STUDIO PREVISIONALE DI IMPATTO ACUSTICO PER IL PROGETTO DI COLTIVAZIONE E SISTEMAZIONE CAVA STADOLA ROTEGLIA MARZO 2020 INTEGRAZIONI RICHIESTE DA ARPAE

Il presente documento è stato redatto al fine di fornire le informazioni aggiuntive richieste da competente servizio territoriale di Arpa con il proprio parere trasmesso a mezzo PEC dal Comune di Castellarano in data 22 dicembre 2020 relativamente allo studio previsionale di impatto acustico redatto dal sottoscritto il 7 aprile 2020.

PIANO DI COLTIVAZIONE E SISTEMAZIONE DELLA CAVA "STADOLA"

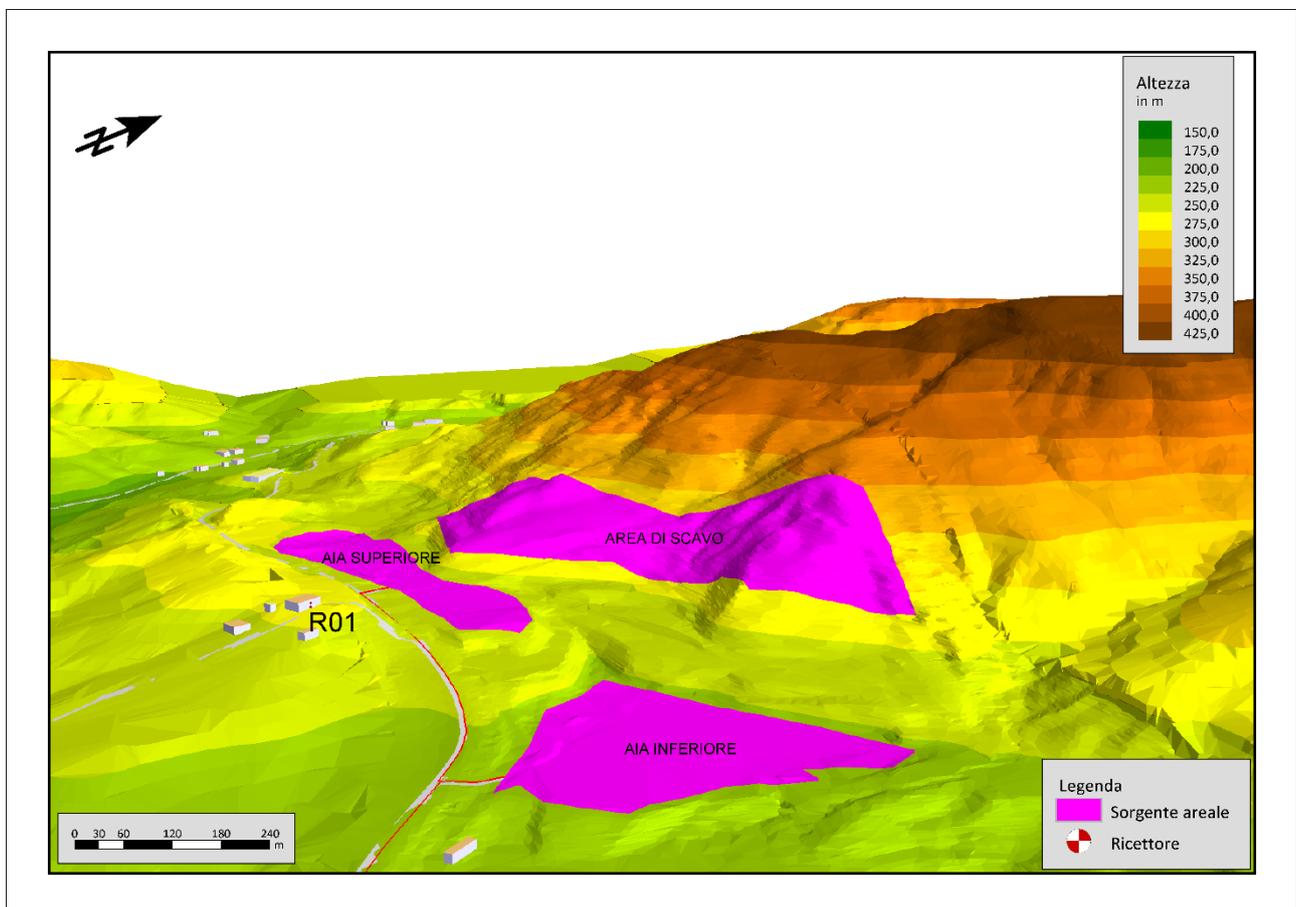
Indicare, su planimetria, le superfici delle "sorgenti areali" di cui alla tabella 3 e illustrare il procedimento applicato nei calcoli di propagazione anche alla luce di quanto richiesto al successivo punto 9. Si fa presente che, da verifiche effettuate con i dati presentati, per il calcolo dei futuri contributi ai recettori delle sorgenti sonore non risultano applicate le formule delle sorgenti areali.

Le sorgenti sonore considerate, trattandosi esclusivamente di macchinari per la movimentazione terra, non sono state simulate come sorgenti puntiformi ma come sorgenti areali come descritto al capitolo 6.2 della relazione. Tale metodica viene abitualmente utilizzata per gli studi di impatto acustico elaborati dallo scrivente, la scelta è dettata dal fatto che le sorgenti in questione sono per loro natura mobili, non si ritiene pertanto corretto applicare la potenza sonora delle singole macchine in un punto specifico, a causa della variazione continua della posizione all'interno dell'area in cui opera.

Per una maggiore comprensione dei risultati, si riportano i dati di input inseriti nella relazione e già riportati nel capitolo 6.2, suddivisi in questo caso non solo per macchinario ma anche per fase. Si riporta oltre al valore di potenza sonora della singola macchina anche la superficie areale della sorgente sonora considerata e la potenza espressa al metro quadro relativa ad ogni sorgente areale.

Al fine di fornire una rappresentazione nello spazio si riporta di seguito un'immagine 3D della modellizzazione delle sorgenti sonore areali all'interno dell'area di cava.

Fase A: coltivazione e contemporanea attività di lavorazione, movimentazione e carico in entrambe le aie.

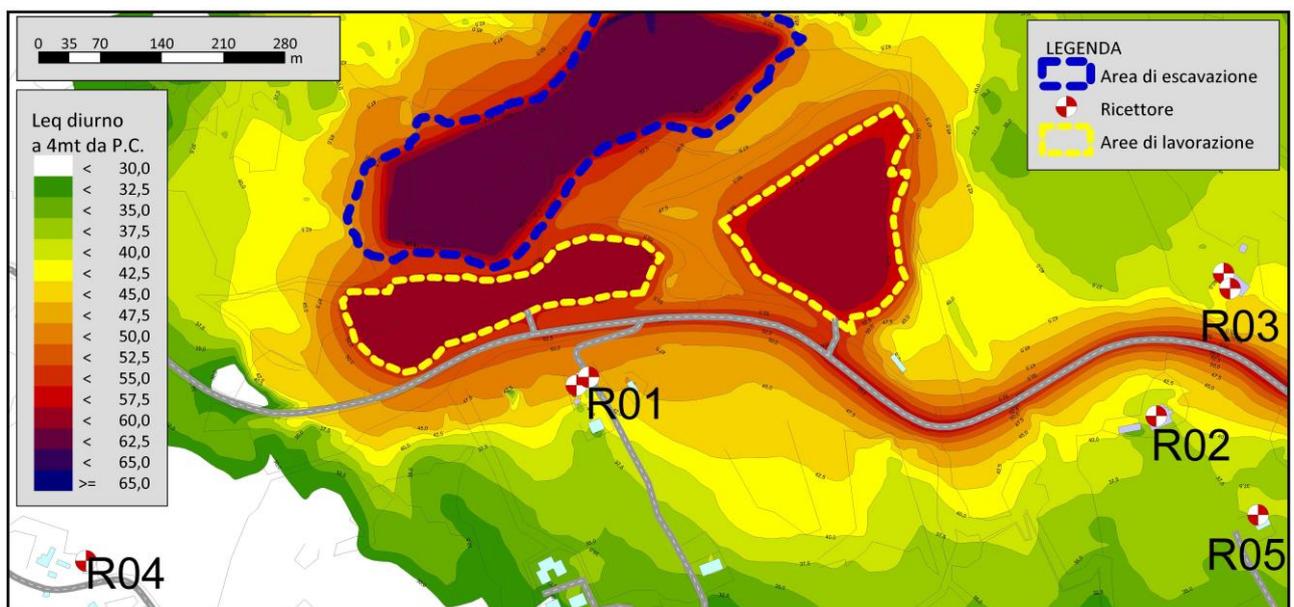
Presentare le mappe con le curve di isolivello acustico elaborate dal software utilizzato per la previsione, per ognuna dei 3 scenari di lavorazione individuati (fasi A-B-C).

Di seguito si riportano le mappe con curve di isolivello a 2,5 dB(A) ad altezza pari a 4mt da piano campagna per tutte le tre fasi valutate del valore di Leq diurno all'altezza di 4 m dal piano campagna.

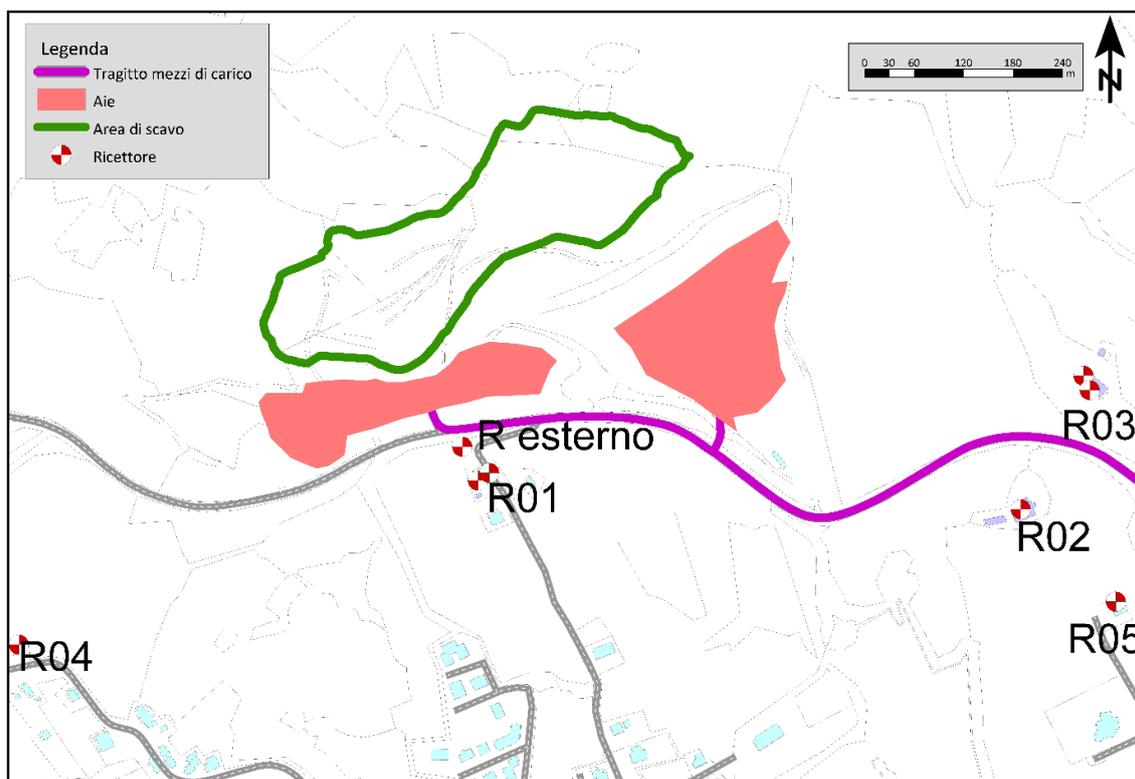
La valutazione dei livelli di immissione assoluti deve essere eseguita anche al confine dell'area di pertinenza, in relazione alla presenza di spazi fruibili da persone e comunità.

Come richiesto è stato inserito un ulteriore ricettore all'altezza di 1,5mt dal piano campagna in corrispondenza del confine nord dell'area connessa al ricettore R01, a circa 25mt dal confine della cava e ad una quota superiore a quella di via Delle Cave; il punto denominato "Resterno" è localizzato nella figura che segue.

I valori di Leq calcolati sono riportati nella tabella che segue, essi sono consistentemente inferiori al valore di immissione previsto per la terza classe acustica che potrebbe divenire cogente a seguito della approvazione/adozione della zonizzazione acustica comunale.

TAVOLA 5c: Planimetria della viabilità interna, aree di stoccaggio, aree di servizio

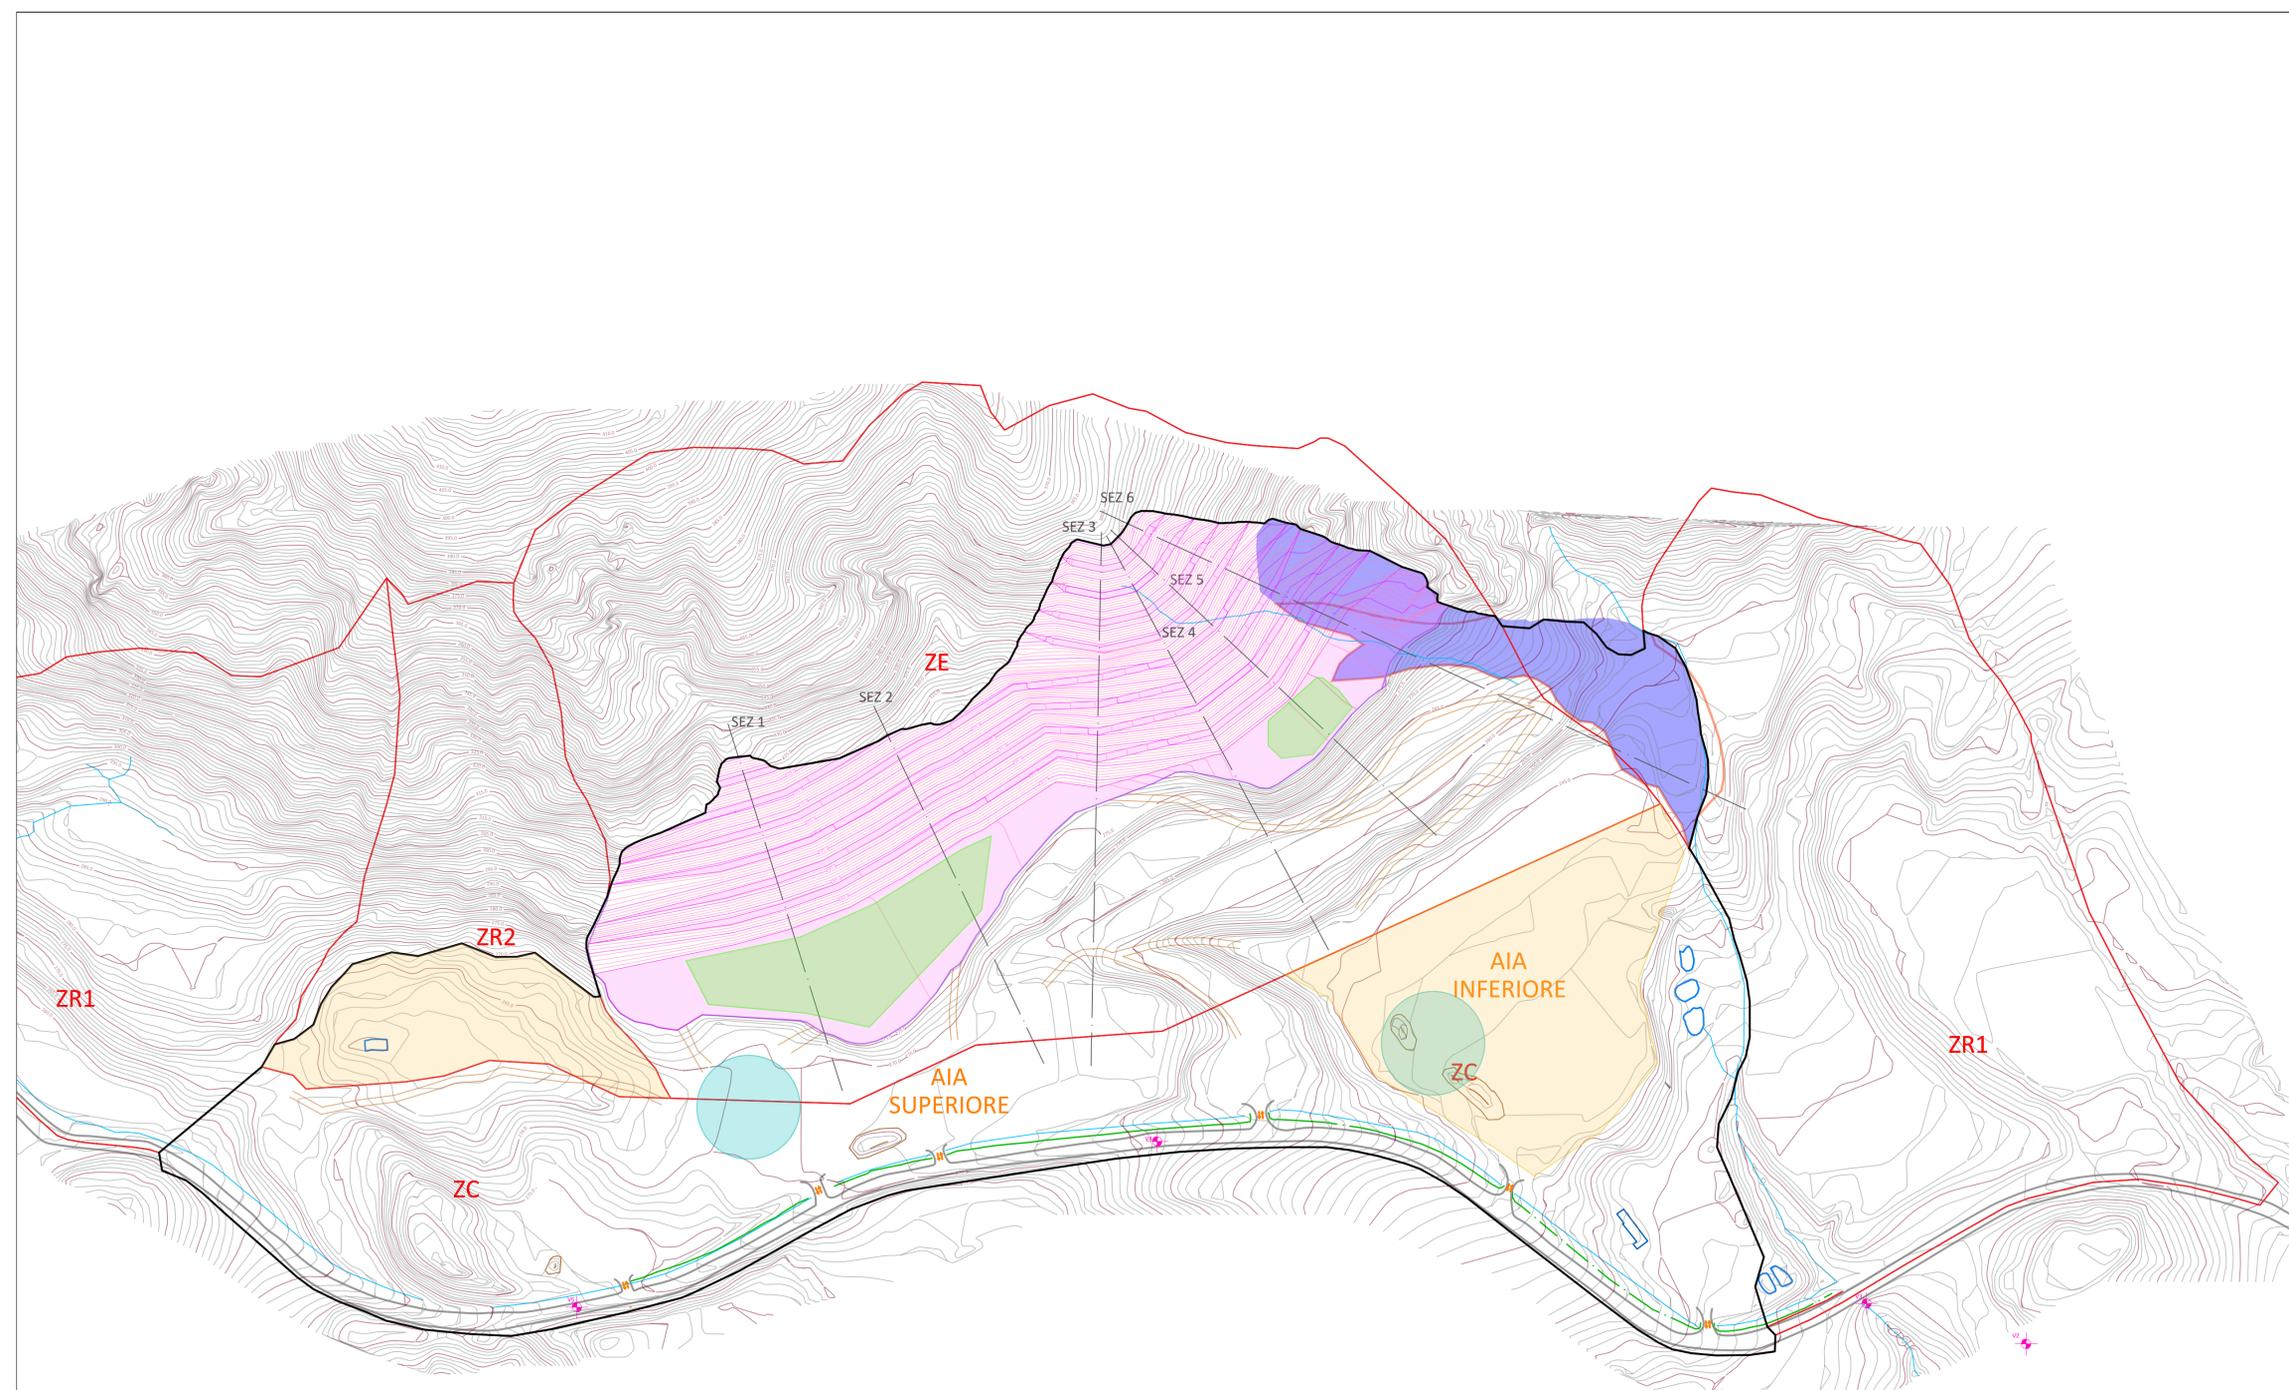
Presentare planimetria in scala adeguata nella quale siano riportati: perimetro delle aree di lavorazione, posizionamento sorgenti sonore, percorsi dei mezzi interni e percorsi mezzi in entrata e uscita, recettori individuati, punti di misura.

Si è provveduto a riportare su di una nuova planimetria predisposta dai progettisti le informazioni richieste: perimetro delle aree di lavorazione, posizionamento sorgenti sonore, percorsi dei mezzi interni e percorsi mezzi in entrata e uscita, recettori individuati, punti di misura
